原子力科学研究所における
核燃料物質使用変更許可申請の予定について

核燃料物質使用変更許可申請 (再処理特別研究棟)について

国立研究開発法人 日本原子力研究開発機構
原子力科学研究所 廃止措置課

核燃料物質使用変更許可申請 (放射性廃棄物処理場)について

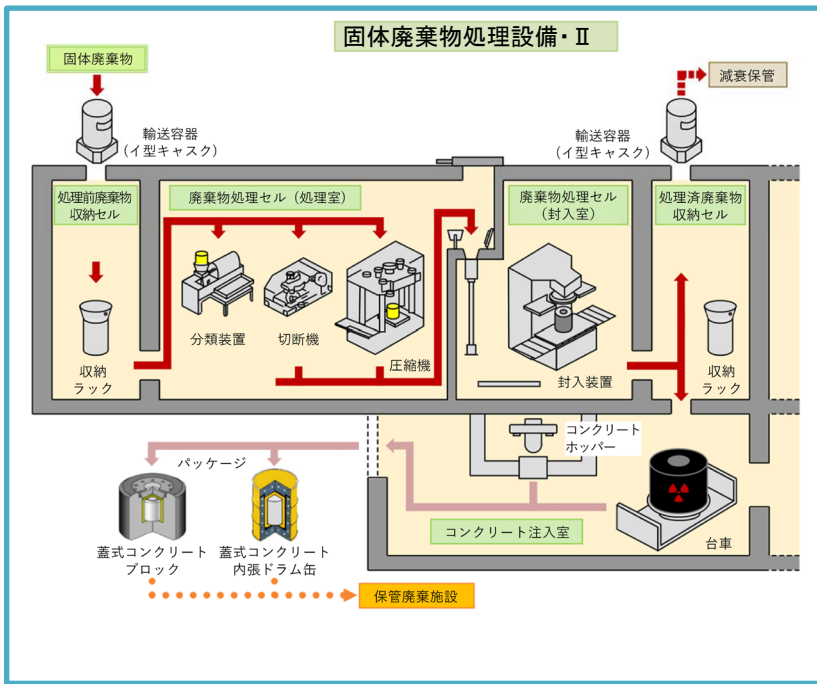
第2廃棄物処理棟の廃液貯槽・Ⅱ-2、蒸発処理装置・Ⅱ 及びアスファルト固化装置を使用停止とし、代わりに第3廃棄物処理棟の廃液貯槽・Ⅰ、蒸発処理装置・Ⅰ 及びセメント固化装置で貯留・処理を行う。

✕ : 主要閉止箇所

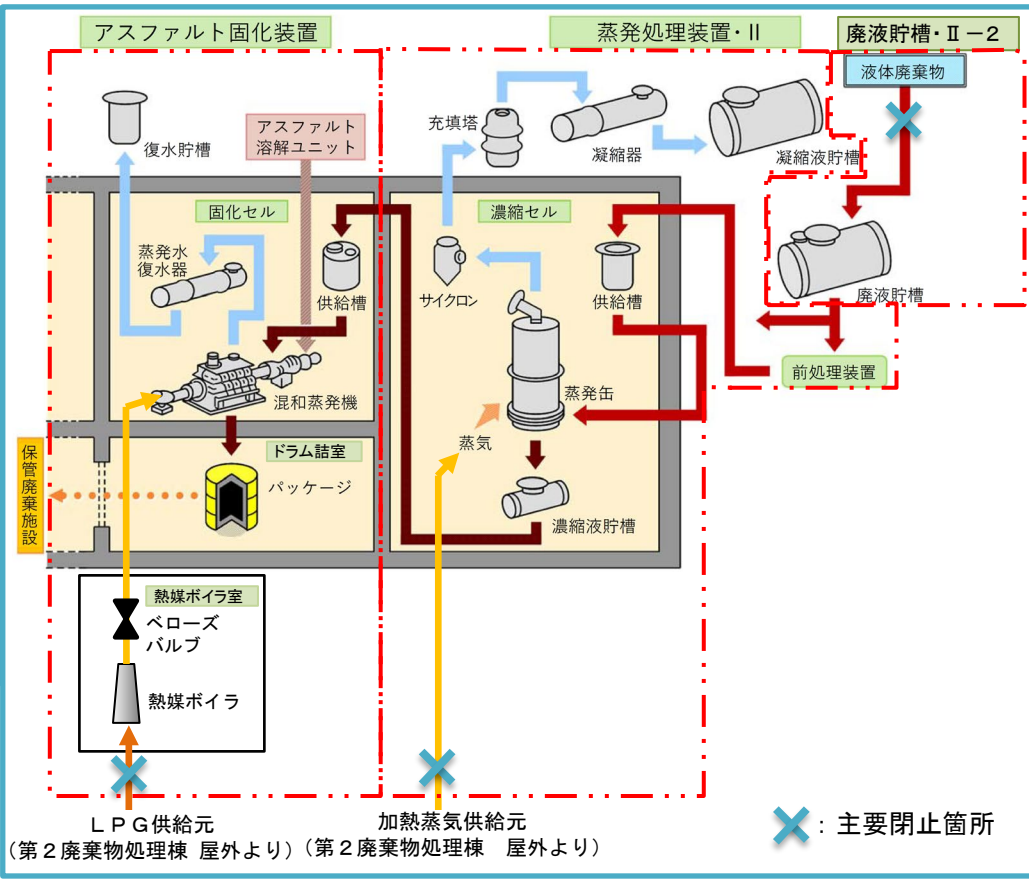
- ✓ 第2廃棄物処理棟の廃棄物処理設備の内、廃液貯槽・Ⅱ-2、蒸発処理装置及びアスファルト固化装置(以下、アスファルト固化装置等)は、**液体廃棄物の受入系統及び処理装置の加熱源を閉止板等により閉止すること**で使用停止とする。
- ✓ アスファルト固化装置等の解体撤去については、継続使用する固体廃棄物処理設備・Ⅱの処理運転と解体撤去作業を並行で進めることは困難であり、アスファルト固化装置等を残置することによる保安上の問題もないことから、第2廃棄物処理棟全体の廃止措置時に実施する。

図1 核燃料物質使用変更許可申請書(放射性廃棄物処理場) 第7-8図(蒸発処理装置・II 処理系統図)に加筆

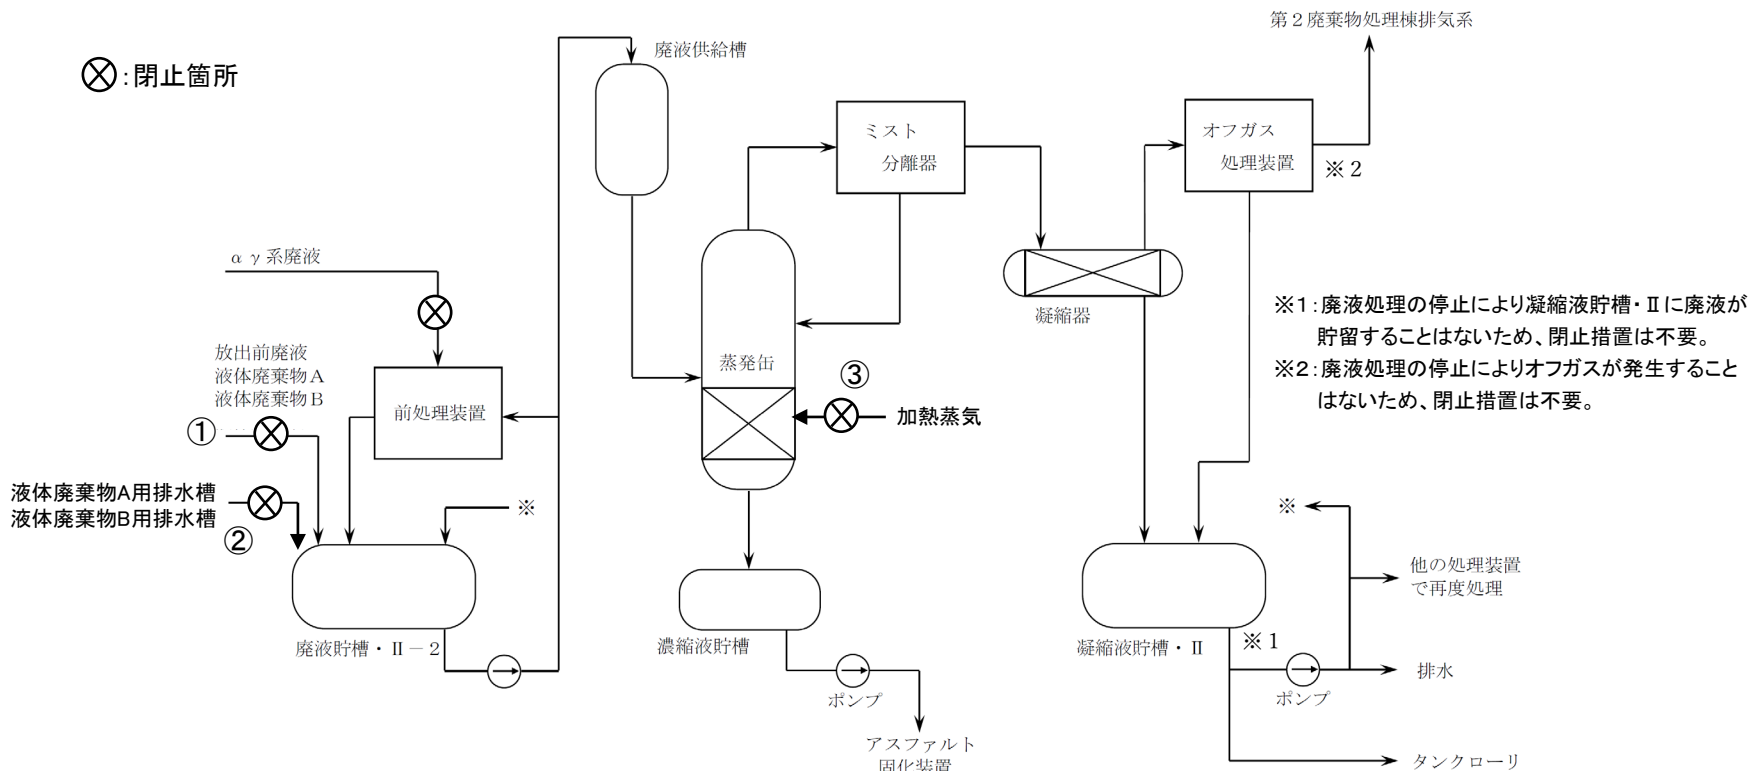
① 廃液の受入口に閉止プラグ又は閉止フランジを設置する。

② 弁を取り外して閉止フランジを設置するか、フランジ面間に閉止板を挿入する。

③ 弁を取り外して閉止フランジを設置するか、フランジ面間に閉止板を挿入する。

核燃料物質使用変更許可申請書(放射性廃棄物処理場) 第7-9図(アスファルト固化装置処理系統図)に加筆

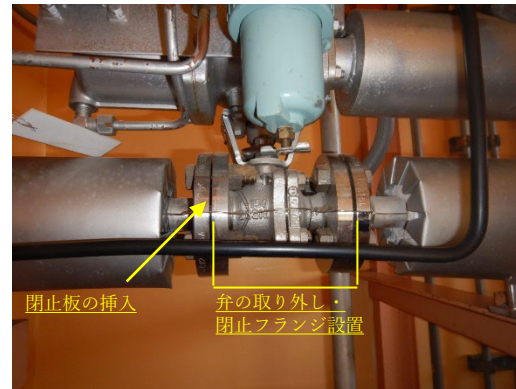
① LPG配管を閉止フランジで閉止する。

② 弁を取り外して閉止フランジを設置するか、フランジ面間に閉止板を挿入する。

原子力科学研究所における放射性液体廃棄物処理フロー(変更前)

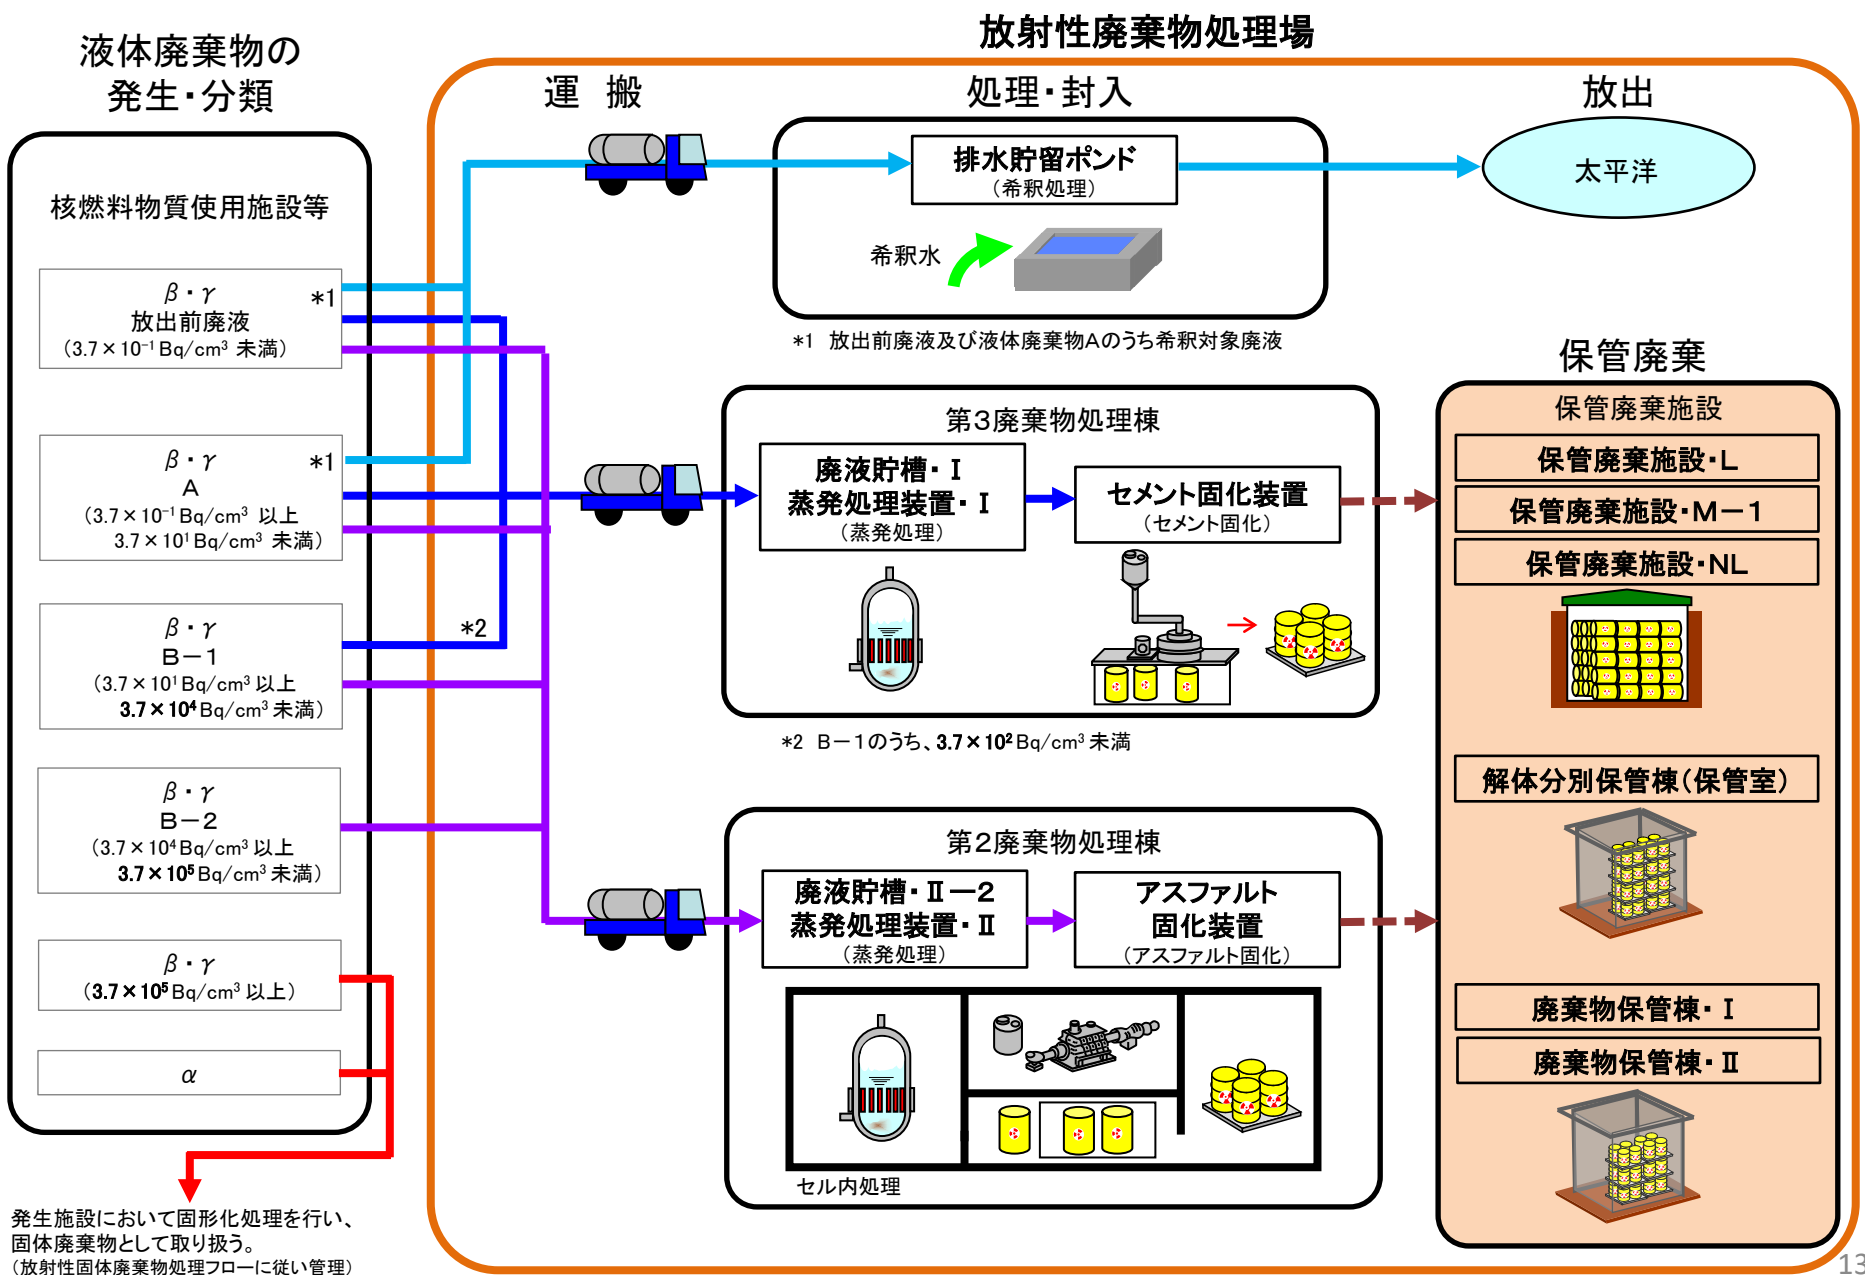
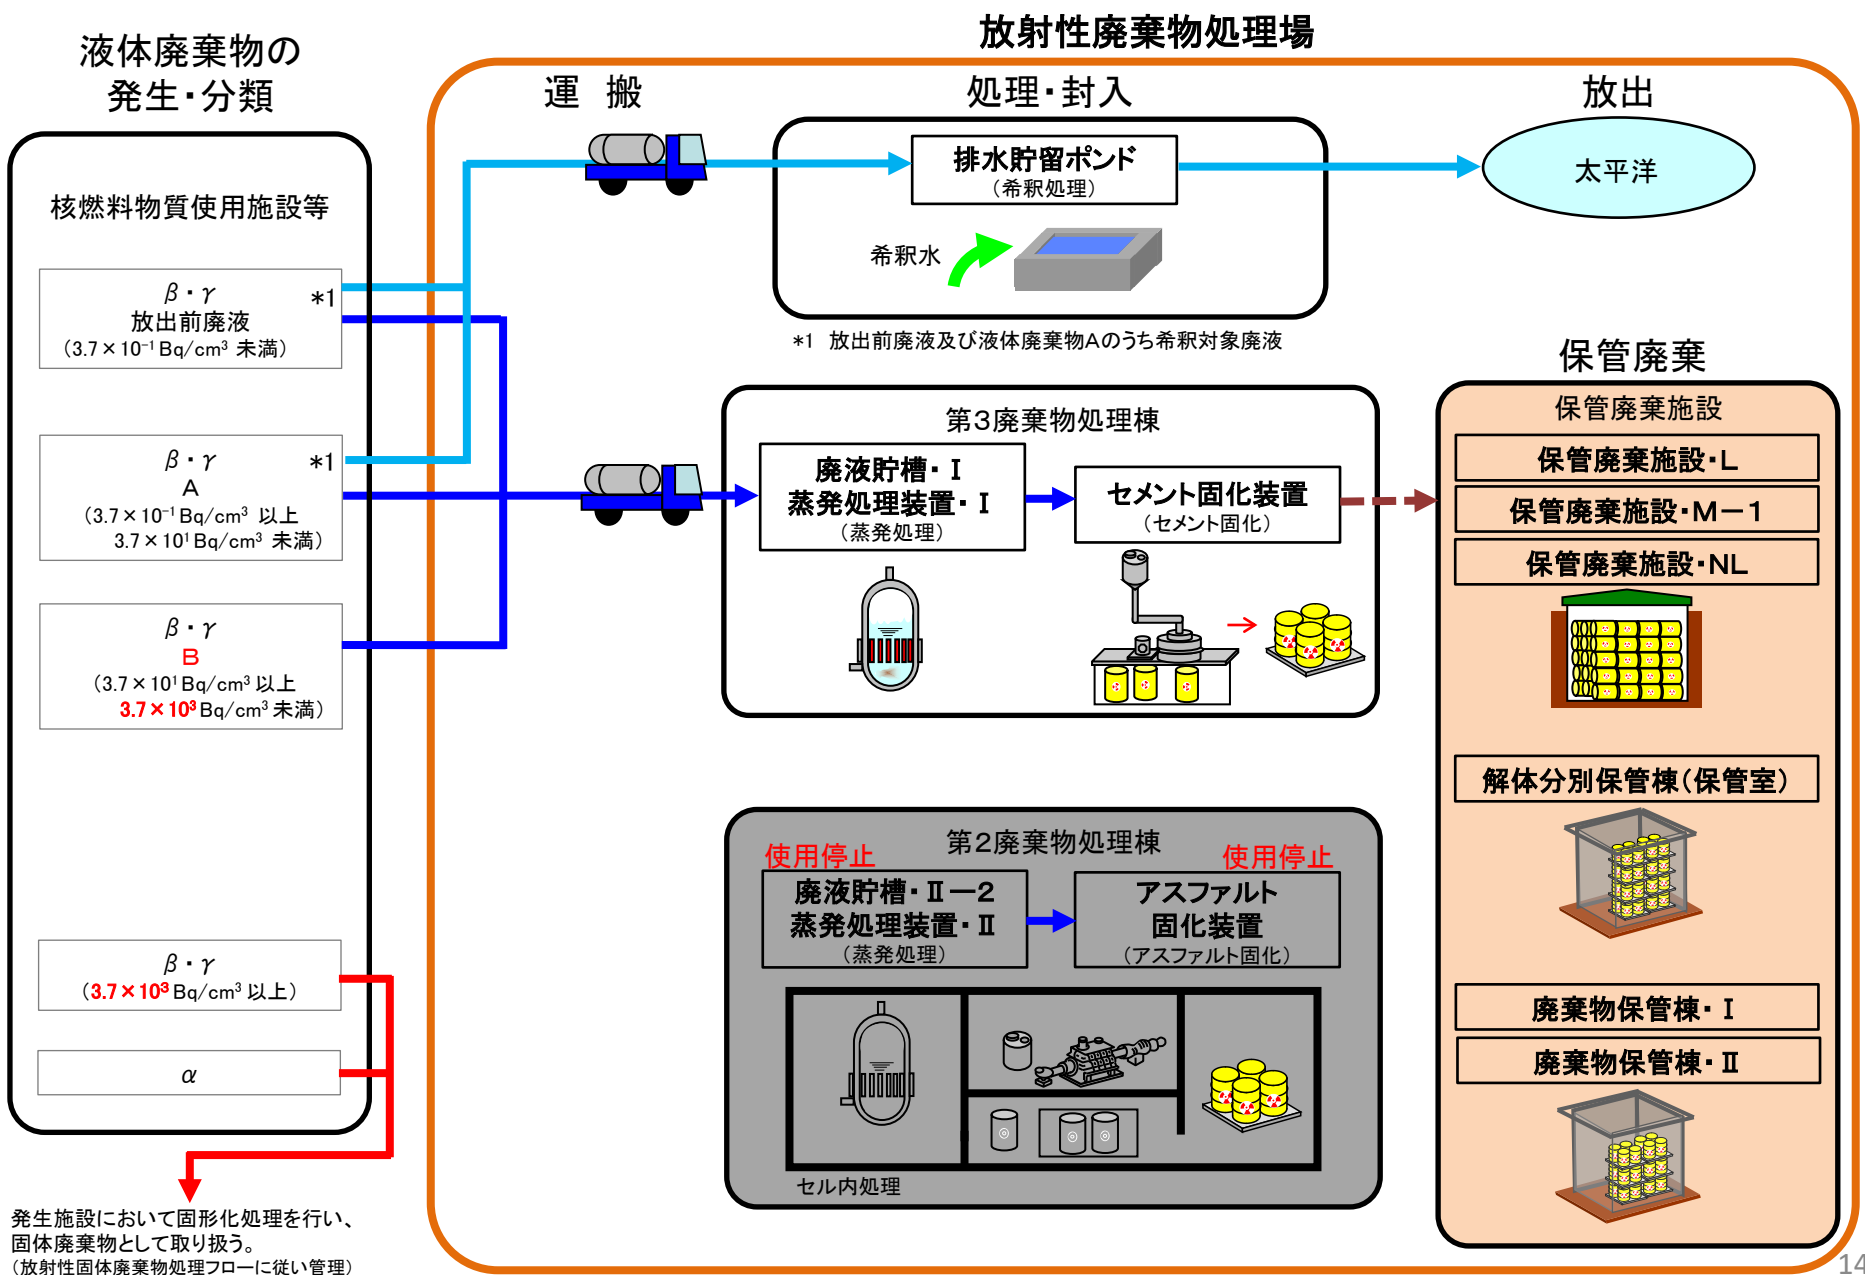
第3廃棄物処理棟における受入・処理対象廃棄物の放射性物質の濃度の変更と併せて液体廃棄物のレベル区分の変更を行う。なお、これまでの原子力科学研究所における液体廃棄物の発生量及び放射性物質の濃度から、レベル区分変更後も放射性廃棄物処理場において、十分に処理可能である。また、今後についても現時点で発生量の増加の予定はなく、従来どおりの発生量が見込まれることから、十分に処理可能であり、処理後のセメント固化体の発生量も保管廃棄施設の保管能力に影響を与えるものではない。

原子力科学研究所配置図

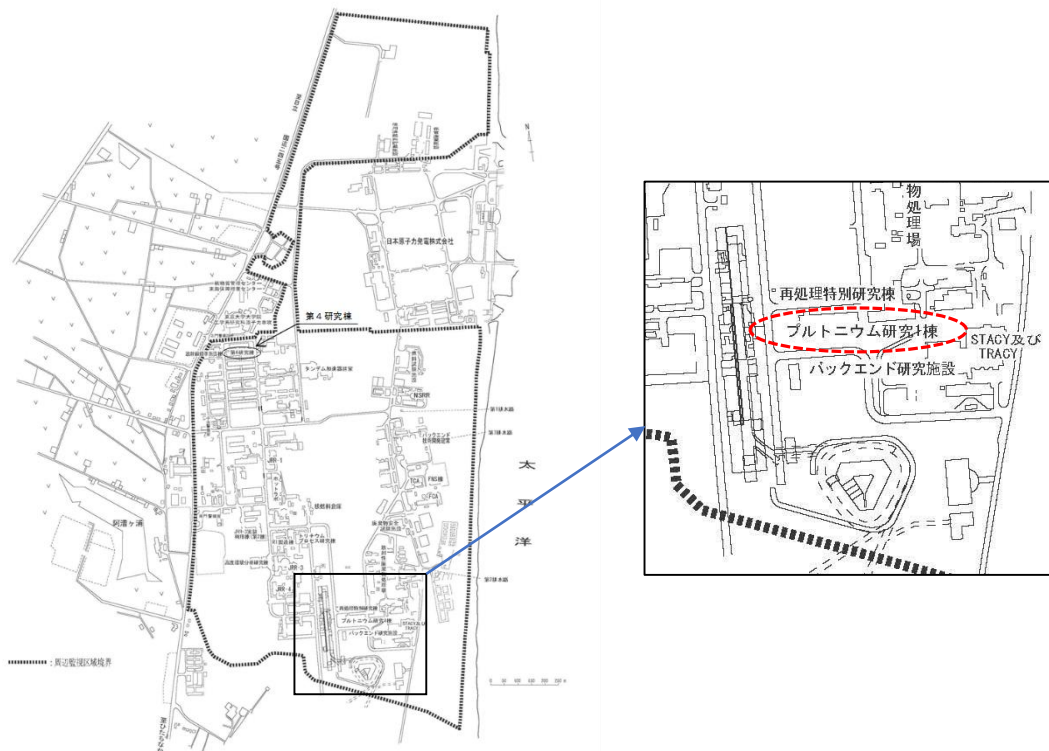
- ・原子力科学研究所配置図より「プルトニウム研究1棟」の名称を削除する。

202A号室配置図

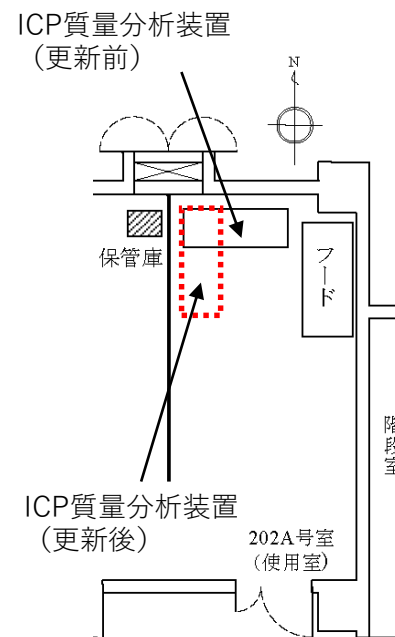
202A号室のICP質量分析装置は、溶液試料について分析対象質量数の元素・核種の定量を行うための装置である。福島第一原子力発電所の廃炉支援等の分析ニーズ（1F汚染物中のβ核種（Se-79））に既存の装置では対応できないため、既存の装置を解体撤去して新規装置に更新する。また、更新に伴い装置の配置を変更する。

- ・使用の目的2-3（本申請において使用の目的3-3から変更）のICP質量分析装置（202A号室）について、仕様の記載を変更する。
- ・関連する配置図を変更する。

119C-122(b)号室配置図

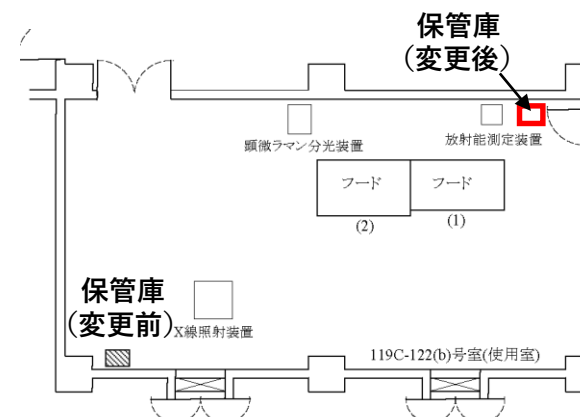
119C-122(b)号室の整備（設備・機器の撤去、追加等）の進捗に伴い、同室内に設置された既許可の保管庫（保管庫E）の配置を変更する。

- ・ 関連する配置図等を変更する。

202A号室、202BC-204C号室平面図

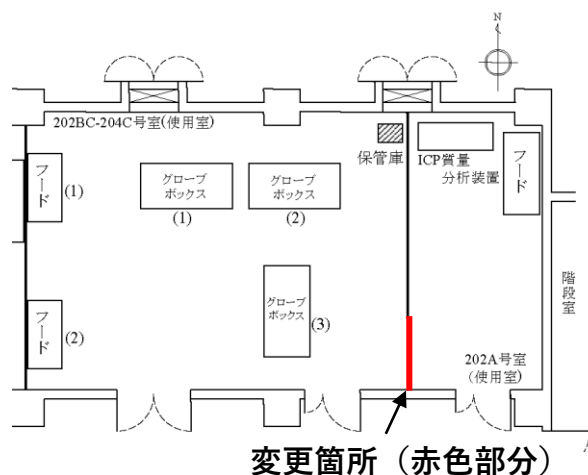
それぞれ別の研究グループが管理している202A号室と202BC-204C号室間の間仕切りの開口箇所（部屋間通路）の閉止に伴い、図面の変更を行う。

- ・ 関連する配置図等を変更する。
